San Salvador, 4 de Junio de 2021

ADENDA No. 2

**Licitación Abierta DR-CAFTA LA ADA UE CA No. 14/2021
"REUBICACION, ADECUACION Y TRASLADO DEL LABORATORIO NACIONAL DE SALUD PÚBLICA
DE EL SALVADOR", FUENTE DE FINANCIAMIENTO: FONDO GENERAL Y FONDO GLOBAL
COMPONENTE VIH/SIDA/SSF/NMF/FASE 2.**

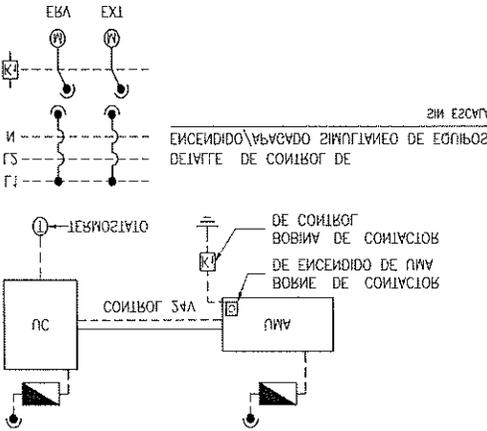
51	En la partida 5.06.40 referente al alimentador TGN A CAJA NEMA 175A/3P_480VCA (BANCO CAPACITORES N) 3THHN2/0+1#4; Ø2" En el diagrama unifilar este alimentador se origina en el Transformador de Subestación de 500 KVA y no aparece Caja Nema. La descripción del alimentador es 3THHN1/0+1THHN4; Ø 2". Aclarar cuál debemos cotizar.	Sale del transformador normal y el alimentador es 3THHN1/0+1THHN4; Ø2". Se modifica Formulario de Oferta
52	En la partida 5.06.41 referente al alimentador DE TGE A CAJA NEMA 125A/3P_480VCA A (TSUE#2) 4THHN1/0+1#6; Ø 2" En el diagrama unifilar la Caja Nema es de 70/3 y el alimentador es 4THHN2+1#6; Ø1 1/2". Aclarar cuál debemos cotizar.	La caja NEMA ya se cambió y el alimentador es 3THHN2+1#6; Ø1 1/2".
